INFORME INSPECCIÓN TÉCNICA DE OBRA

**Dirección Regional de Arquitectura
Región de Arica y Parinacota**

**Número de Informe: 706/2015
21 de diciembre de 2015**

INFORME FINAL N° 706, DE 2015, SOBRE
INSPECCIÓN A LA OBRA: NORMALIZACIÓN
DE INFRAESTRUCTURA LICEO ARTÍSTICO
D-13, ARICA.

Fotografía N° 1, 30-06-2015, viga con enfierradura a la vista, ubicada en segundo piso en el eje D entre los ejes 23 y 24.

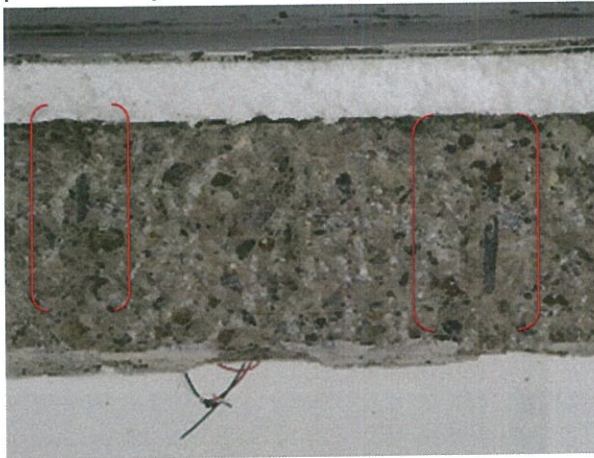
N°	PARTIDA	DETALLE	HALLAZGO	NORMA VULNERADA	RESPALDO	RESPUESTA DEL SERVICIO	CONCLUSIÓN
1	Vigas y Viguetas.	Colocación del refuerzo.	Se cotejó que la viga V 20/155 del segundo piso, en el eje D entre los ejes 23 y 24 presenta un recubrimiento deficiente, dejando acero de refuerzo a la vista. La viga V20/230, emplazada en el mencionado eje D, 2° nivel, entre los ejes 30 y 34, presenta un recubrimiento de hormigón insuficiente.	El numeral 4.3.3.4 de las especificaciones técnicas estructurales, que dispone que se deberán respetar los recubrimientos mínimos señalados, en este caso para vigas y pilares de 20 mm con una tolerancia de +- 6 mm.	Fotografías N°s. 1, 2 y 3 del anexo N° 1.	El servicio indica en su respuesta que las vigas observadas, fueron arregladas acorde a los procedimientos de reparación entregados por el ingeniero calculista, los que adjunta en esta oportunidad.	Si bien el servicio en su respuesta informa los procedimientos para la reparación no documenta la misma, por lo que se mantiene la observación, debiendo la dirección acreditar con los respectivos protocolos de calidad la regularización de la situación advertida, lo que será verificado en una futura auditoría de seguimiento, que realizará esta sede regional. (C) ¹ .

Fotografía N° 3, 30-06-2015, viga con enfierradura a la vista, ubicada en segundo piso, en el eje E entre los ejes 5 y 6ª.

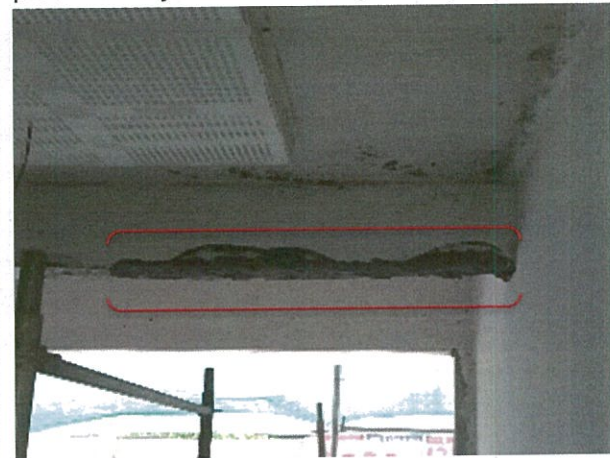
N°	PARTIDA	DETALLE	HALLAZGO	NORMA VULNERADA	RESPALDO	RESPUESTA DEL SERVICIO	CONCLUSIÓN
			La viga V 20/VAR, ubicada en el segundo nivel específicamente en el eje E entre los ejes 5 y 6a, no presenta el recubrimiento de hormigón necesario.

N°	PARTIDA	DETALLE	HALLAZGO	NORMA VULNERADA	RESPALDO	RESPUESTA DEL SERVICIO	CONCLUSIÓN
2	Vigas y viguetas.	Reparación en viga de primer piso.	Se constató que la viga V 30/65, ubicada en el eje A1 entre los ejes 9 y 12, fue sometida a un proceso de reparación, sin tener la aprobación del inspector fiscal.	Con lo detallado se infringe el artículo 2/1.7.2.2.12, tolerancias y reparaciones de desperfectos, de las especificaciones técnicas de arquitectura que rigen el contrato, el que dispone que se señalarán especialmente en el libro de obra, los modos en que han de repararse los desperfectos que se presenten o su demolición cuando se consideren que los desperfectos son inaceptables.	Fotografía N°4, del anexo N° 1.	Al respecto la entidad fiscalizada manifiesta que la mencionada viga, fue reparada según los procedimientos entregados por el ingeniero calculista y que esta reparación fue recibida por el profesional del departamento de calidad de la empresa constructora, con fecha 22 de julio de 2015, a través del protocolo de calidad que acompaña.	Si bien, el servicio adjunta la protocolización de la reparación de la viga, esta no fue realizada al momento de ejecutar los citados arreglos, por cuanto a la fecha de la fiscalización, ya se encontraba reparada, por lo que se mantiene la observación, debiendo esa entidad arbitrar las medidas que estime necesarias para que situaciones como la de la especie no se repitan, lo que podrá ser verificado en eventuales fiscalizaciones que realice esta entidad de control en esa dirección. (C) ²

Fotografía N° 5, 24-06-2015, vista general de la deformación en el muro ubicado en eje D2 con la intersección del eje 9.

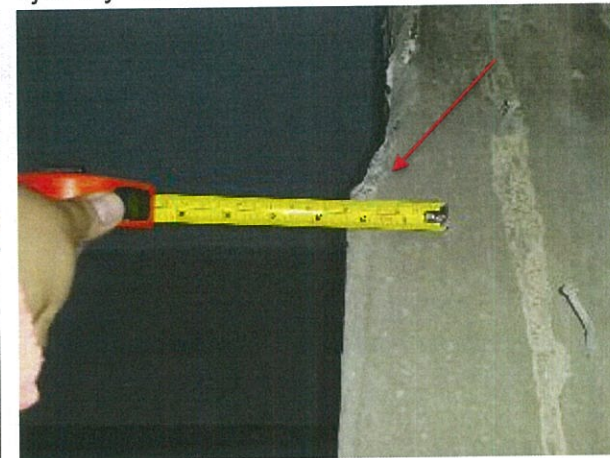
N°	PARTIDA	DETALLE	HALLAZGO	NORMA VULNERADA	RESPALDO	RESPUESTA DEL SERVICIO	CONCLUSIÓN
3	Muros Soportantes	Deformación en muros de hormigón armado.	<p>El muro ubicado en el eje D2 con la intersección del eje 9, presenta una deformación de aproximadamente 6 centímetros.</p> <p>Se observó en los muros ubicados, el primero, en el eje 11 con la intersección del eje M, y el segundo en el eje K con la intersección del eje 11, una deformación de entre 1 y 1,5 cm con respecto a la vertical.</p> <p>En los muros de hormigón, ubicados en el encuentro de los ejes D-D31 con 38-39, se comprobó la existencia de deformaciones y la acumulación de nidos.</p>	<p>El artículo 2/1.7.2.2.11, para la autorización de las especificaciones técnicas de arquitectura, señala que el inspector fiscal y la empresa deberán inspeccionar los moldajes, armaduras, elementos insertos, pasadas y alzaprims, previo a la ejecución del hormigonado, de lo cual se dejará constancia en el libro de obra.</p> <p>A mayor abundamiento, las situaciones descritas contravienen el respeto a las dimensiones y forma geométrica de los elementos a hormigonar, conforme a</p>	Fotografías N°s. 5, 6, 7, 8, 9, 10, 11 y 12 del anexo N° 1.	<p>En su informe de respuesta, el servicio indica que las deformaciones observadas se deben a fallas en el sistema de moldajes.</p> <p>Continúa señalando que estas fueron corregidas según los procedimientos de reparación indicados por el ingeniero calculista, recuperando la forma geométrica de los elementos.</p>	<p>Dado que la dirección, no acompaña antecedentes que permitan corroborar la ejecución de las reparaciones efectuadas, se debe mantener lo objetado, debiendo esa dirección enviar los protocolos de calidad generados al momento de practicar las reparaciones, lo que será verificado en la etapa de seguimiento que realice esta sede regional al respecto.</p> <p>(C)³</p>

Fotografía N° 12, 23-06-215, intersección de muros ejes D1-38,39.

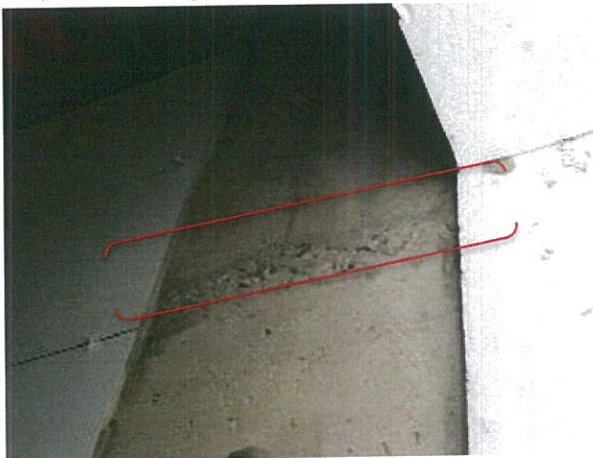
N°	PARTIDA	DETALLE	HALLAZGO	NORMA VULNERADA	RESPALDO	RESPUESTA DEL SERVICIO	CONCLUSIÓN
4	Juntas de hormigonado.	Las juntas de hormigonado o construcción predeterminadas, serán aquellas previstas por la empresa constructora.	En el desarrollo de la presente inspección, se constató que las juntas de hormigonado, muestran una superficie de terminación irregular lo que implica una ejecución que no se realizó acorde a lo estipulado en el anexo H de la norma chilena N° 170 Of. 1985.	El mencionado anexo H, de la norma chilena N° 170 Of. 1985, señala en su numeral H.3.1, que las juntas de hormigonado se ubican, en general, perpendicularmente a las tensiones principales de compresión.	Fotografías N°s. 13, 14, 15, 16, 17 y 18, del anexo.	Sobre el particular, la dirección expone que debido a la eliminación de nidos de piedra, ubicados en las juntas de hormigonado, no se pudo obtener una junta totalmente horizontal.	Considerando que el servicio corrobora lo observado, se debe mantener el alcance, debiendo esa entidad en lo sucesivo arbitrar las medidas que estime necesarias para que situaciones como la de la especie no se repitan, lo que podrá ser verificado en eventuales fiscalizaciones que realice esta entidad de control en esa dirección regional. (MC) ⁴

Fotografía N° 30, uso de andamios sin baranda perimetral.

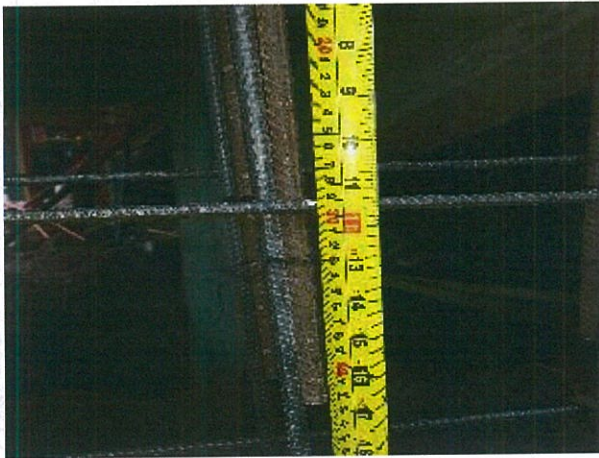
N°	MATERIA	DETALLE	HALLAZGO	NORMA VULNERADA	RESPALDO	RESPUESTA DEL SERVICIO	CONCLUSIÓN
1	Andamios.	Requisitos generales de seguridad que deben cumplir los andamios.	Se advirtió la utilización de andamios sin barandas perimetrales sobre la altura de 1,8 metros permitida.	Lo anterior vulnera lo establecido en el numeral 6.3.7 de la norma chilena N° 998 of. 1999, Andamios, Requisitos Generales, el cual establece que en todas las plataformas de trabajo ubicadas a una altura igual o mayor que 1,8 metros deben colocarse barandas protectoras y rodapiés adosados a todos los costados expuestos.	Fotografía N° 30, del anexo.	En sus descargos, la dirección expone que la aludida situación corresponde a un hecho puntual y que se instruirá al contratista a incorporar todas las piezas de seguridad en los andamios para los trabajos en altura.	En atención a que lo indicado por la autoridad no se ha materializado, la observación debe ser mantenida, hasta que se remita la instrucción entregada al contratista, lo que será verificado en el proceso de seguimiento que realice esta entidad de control. (MC) ⁸

Fotografía N° 31, 06-07-2015, empalme entre acero de refuerzo, en sector de rampa para discapacitados.

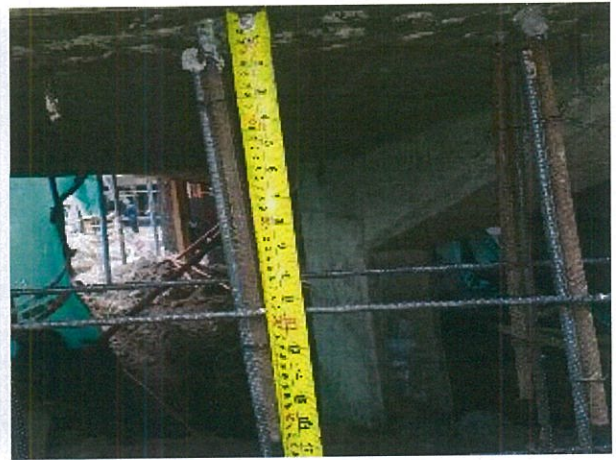
N°	MATERIA	DETALLE	OBSERVACIÓN	RESPALDO	RESPUESTA DEL SERVICIO	CONCLUSIÓN
2	Detalles especiales.	Empalmes mínimos de acero de refuerzo.	<p>En el sector de la rampa para discapacitados, que no se encontraba pagada a la fecha de la inspección, se unieron barras de acero de diámetros d=8 y d=10 por simple traslapo, con un largo entre 410 y 420 mm de empalme entre estas.</p> <p>Lo anterior, no cumple con el mínimo requerido en el numeral 4.3.3.5 de las especificaciones técnicas estructurales, que establece para un hormigón H-25, en barras de diámetro 8 mm, un largo de 470 mm y para barras de diámetro 10 mm, uno de 590 mm.</p>	Fotografías N°s. 31 y 32, del anexo.	<p>En su respuesta la autoridad del servicio indica que la enferradura observada corresponde a la conexión entre el muro de refuerzo a la rampa y la estructura existente, ejecutada a través de dowell de 12 milímetros de diámetro, según lo estipulado en el proyecto entregado por el ingeniero calculista.</p> <p>Agrega, que esta enferradura cumple solo la función de evitar el desplazamiento de su eje al momento de hormigonar, no teniendo función estructural alguna.</p>	<p>Atendidos los argumentos esgrimidos por esa repartición, lo objetado se mantiene, por cuanto en el proyecto asociado a los refuerzos de rampa, no se indica el traslapo mínimo que deben presentar los dowell, por su parte las especificaciones técnicas estructurales, señalan en el punto 4.3.3.5 como norma general, que las longitudes de empalmes no indicadas en los planos, serán las ya mencionadas en la observación, debiendo esa entidad en lo sucesivo mediar las acciones que estime necesarias, para que las empresas contratistas den cumplimiento a las disposiciones contenidas en las especificaciones técnicas de los contratos que suscriba, lo que podrá ser verificado en eventuales futuras fiscalizaciones que realice esta órgano de control en esa dirección. (C)¹⁰</p>

Fotografía N° 37, 13-07-2015, sobrelosa fisurada en salas de segundo piso.

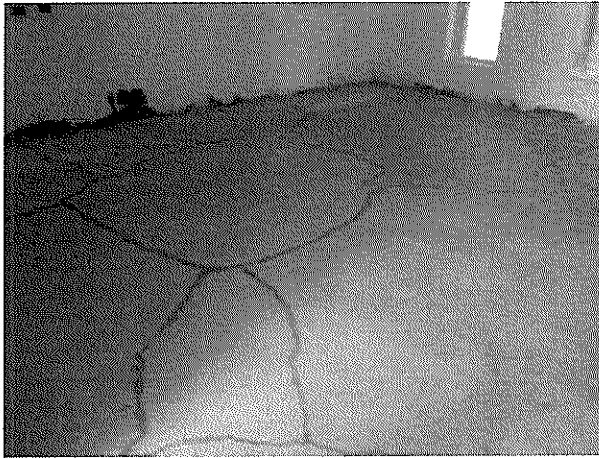
N°	MATERIA	DETALLE	OBSERVACIÓN	RESPALDO	RESPUESTA DEL SERVICIO	CONCLUSIÓN
4	Pavimentos.	Fisuras en sobrelosas de segundo piso.	Sin perjuicio que el ítem de sobrelosa no se encuentra contemplado en el presupuesto de la obra y que las diversas partidas de pavimentos no presentan avance financiero al momento de la inspección, se pudo apreciar fisuras de diversa magnitud en el hormigón endurecido de las sobrelosas en la totalidad de las dependencias del segundo piso.	Fotografías N°s. 36, 37 y 38, del anexo.	Sobre el particular la autoridad envía en su respuesta el informe estructural desarrollado por el profesional proyectista de cálculo, donde se describe el procedimiento de reparación de sobrelosas que se llevará a cabo, el cual fue entregado por el contratista el 24 de septiembre del presente año, mediante carta IB24-136/2015 y posteriormente aprobado por la unidad de ingeniería y construcción de la Dirección de Arquitectura en el informe técnico N° 82, del 2 de octubre de 2015.	Al respecto, cabe hacer presente que si bien el servicio informa de las medidas que se tomarán respecto a las deficiencias constructivas encontradas, no adjunta antecedentes que permitan verificar la ejecución de estas, por lo que la observación descrita se mantiene, debiendo la dirección remitir los protocolos de calidad que den cuenta de las reparaciones efectuadas en las sobrelosas de las dependencias del segundo piso del Liceo Artístico D-13, lo que será verificado en una auditoría de seguimiento, que esta entidad de control efectuará sobre la materia. (C) ¹¹
